# COMUNE DI ROSOLINI

Cantiere Regionale di Lavoro per  
disoccupati per la REALIZZAZIONE DEL  
PARCHEGGIO DI VIA RONCHI ADIACENTE  
IL PARCO GIOVANNI PAOLO II

## PERIZIA DI VARIANTE

"PERIZIA DI VARIANTE"

Stralcio planimetrico area di progetto e di variante e Vista aerea

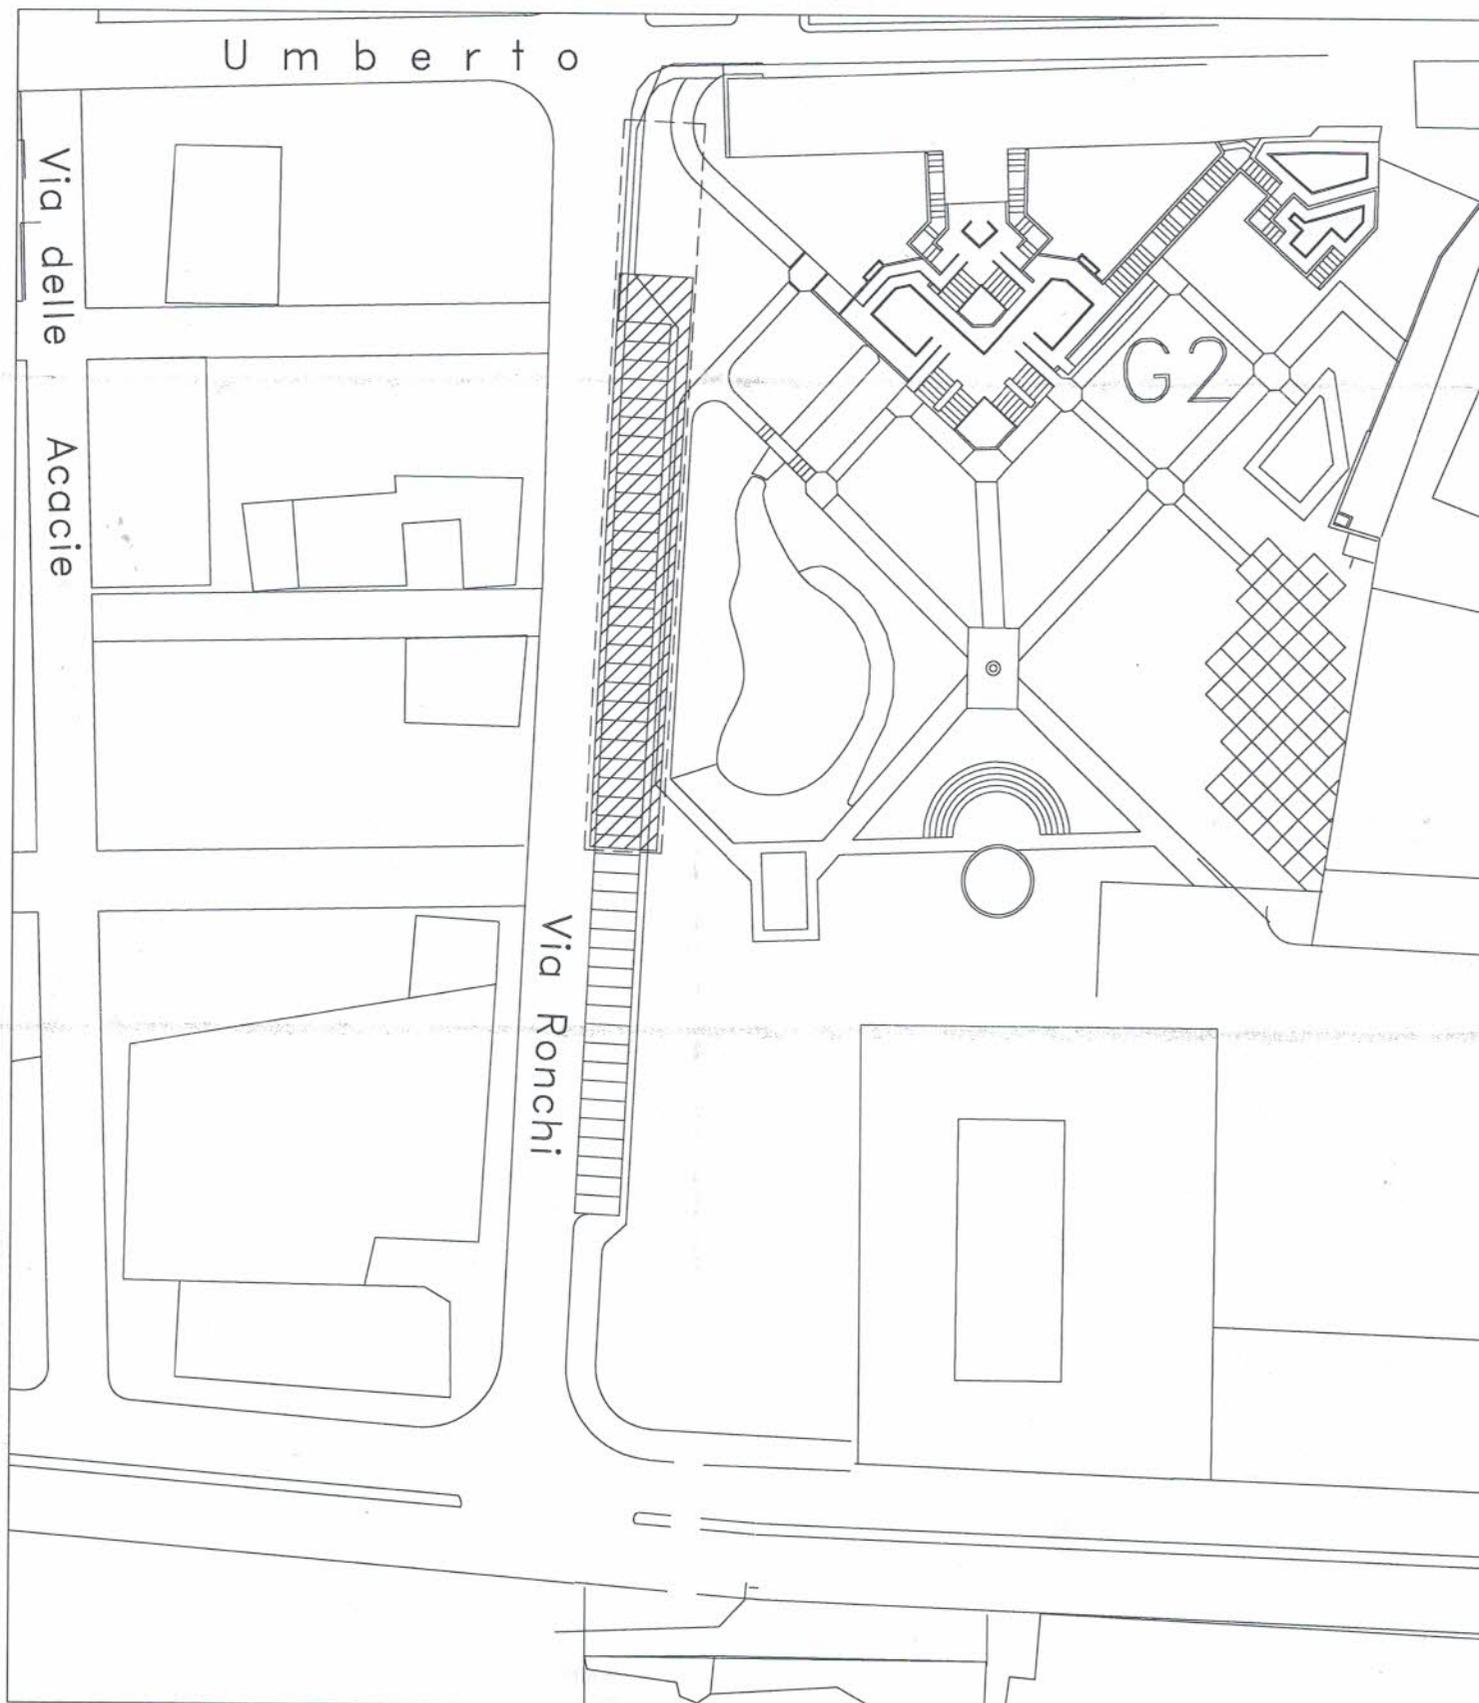
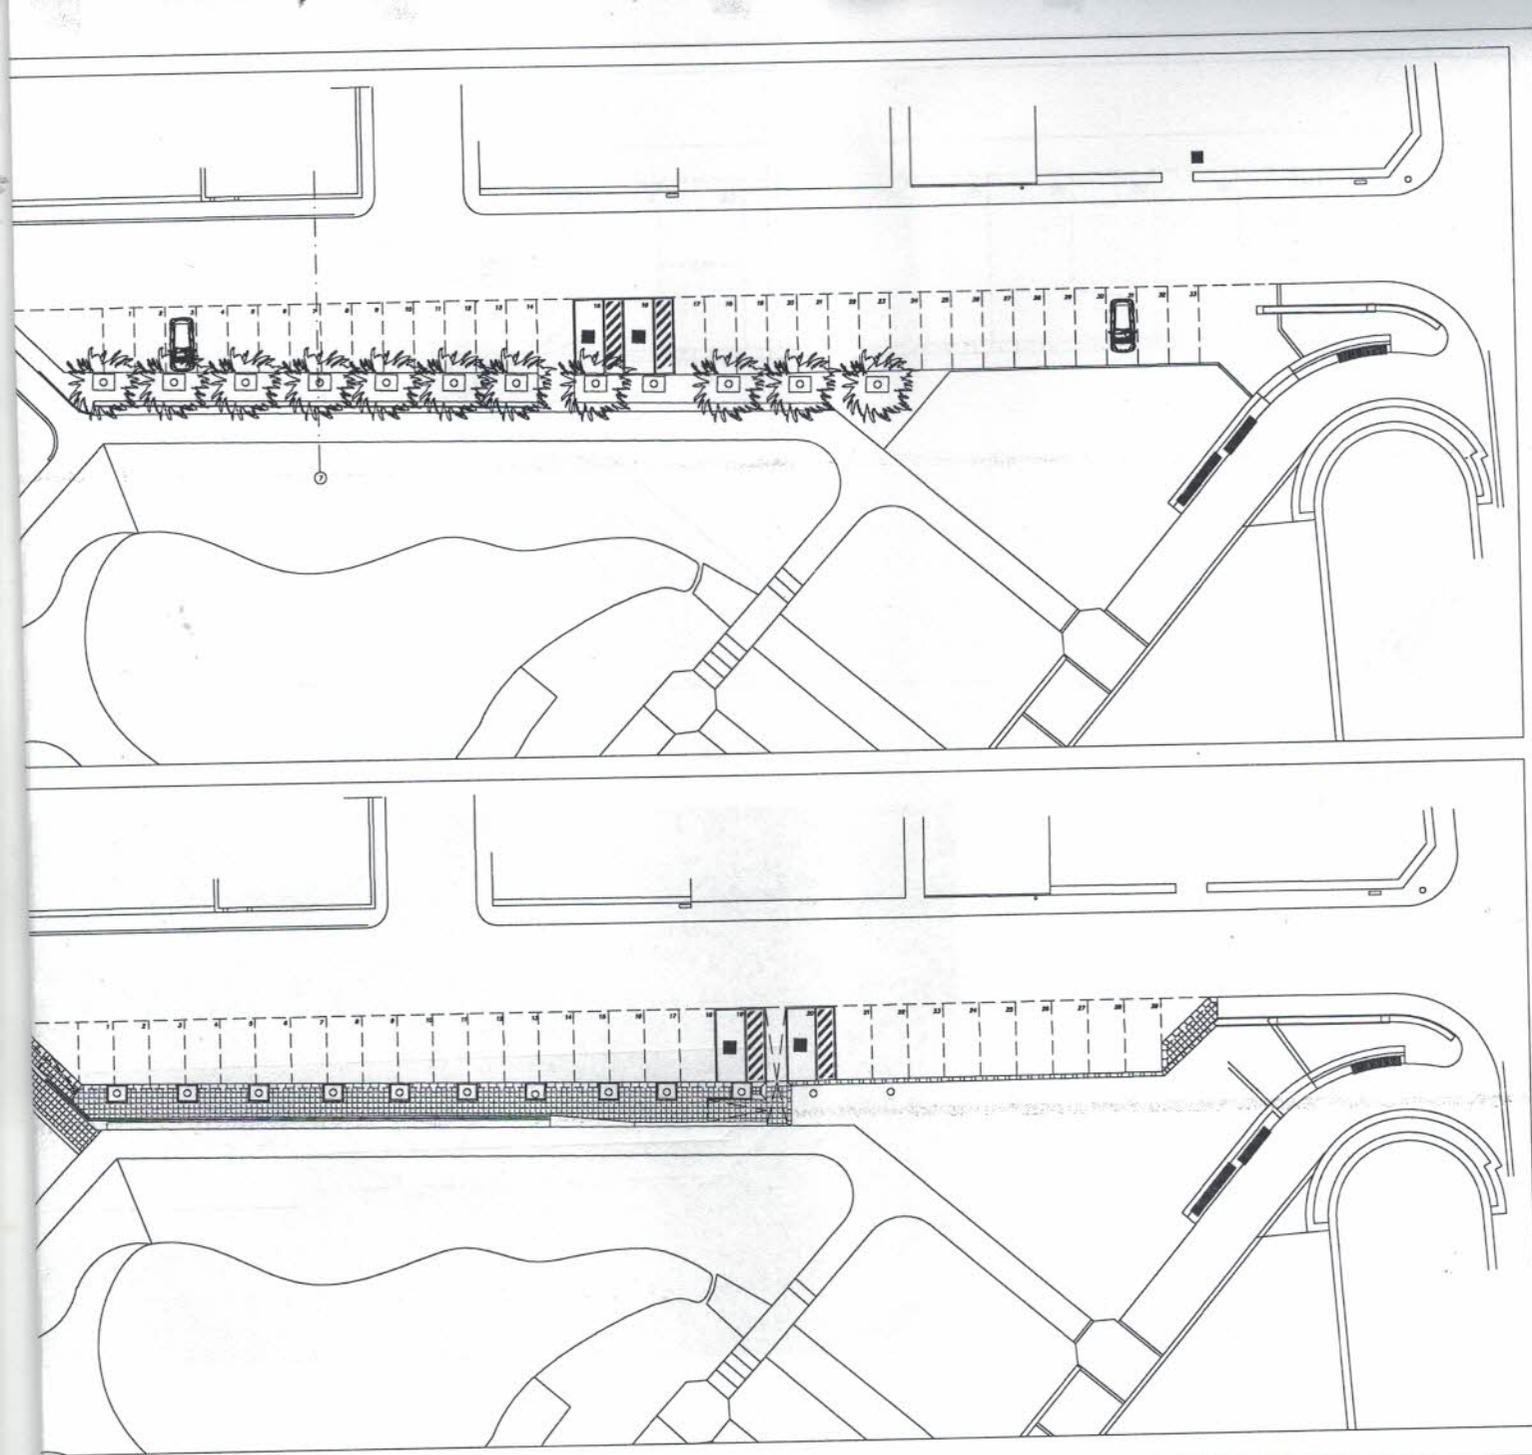
Area interessata dal progetto - Dimensioni 97 x 6 m pari a 582 mq

Area interessata dalla variante - Dimensioni (lung x largh.med.) 85 x 6 m pari a 510 mq

"PERIZIA DI VARIANTE"  
 Planimetria di progetto e di variante - sezione di progetto

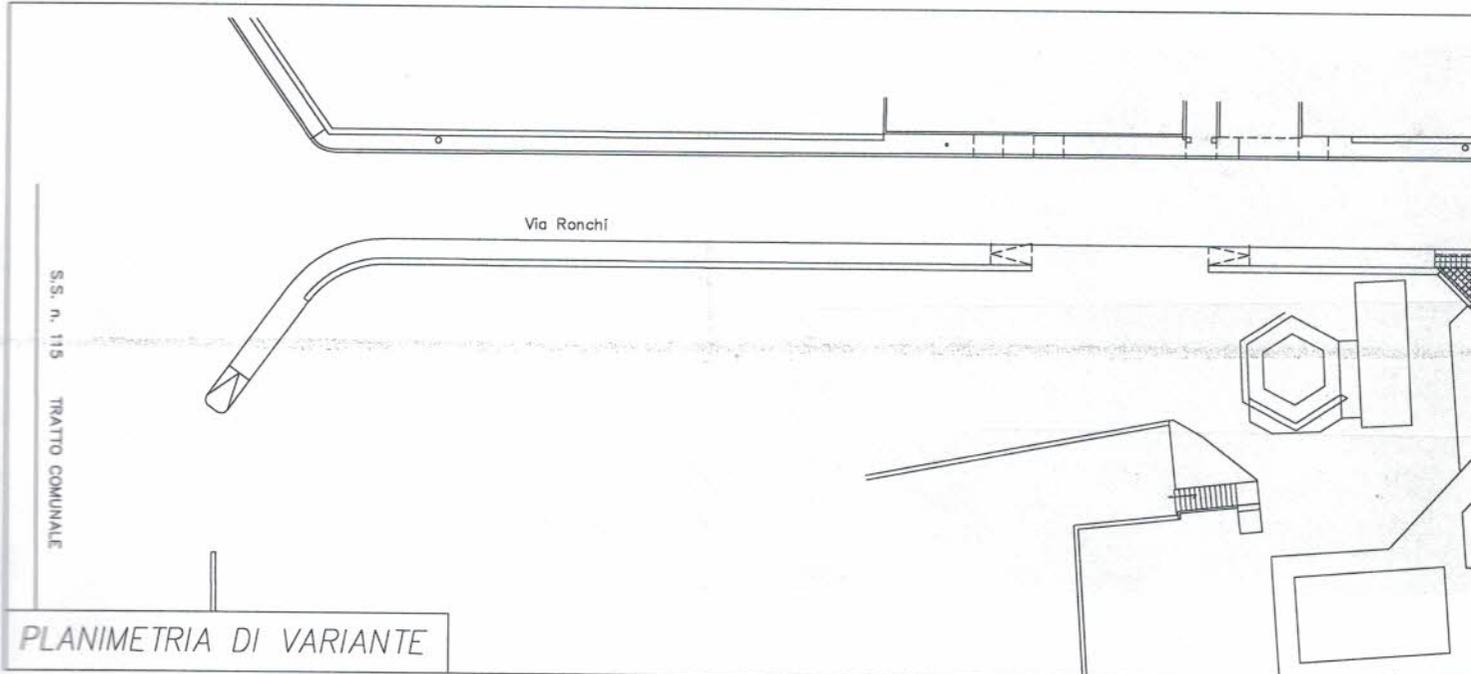
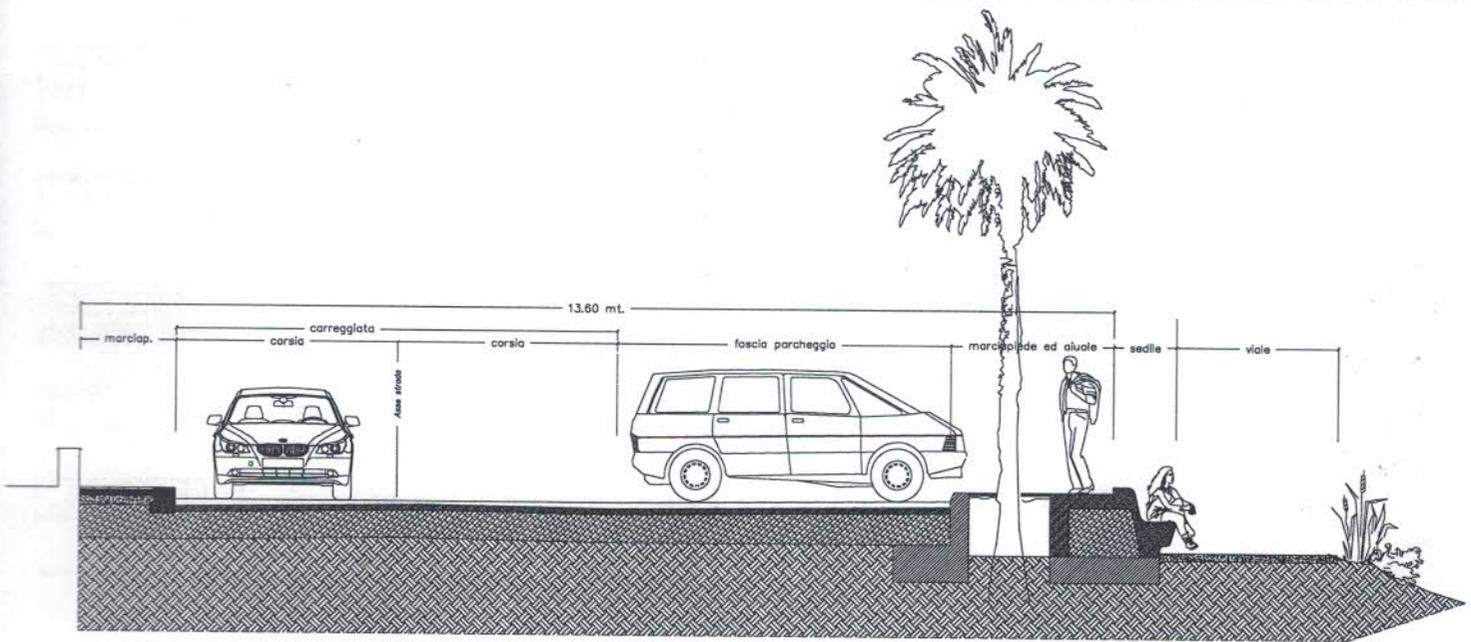
PLANIMETRIA DI PROGETTO

PLANIMETRIA DI VARIANTE
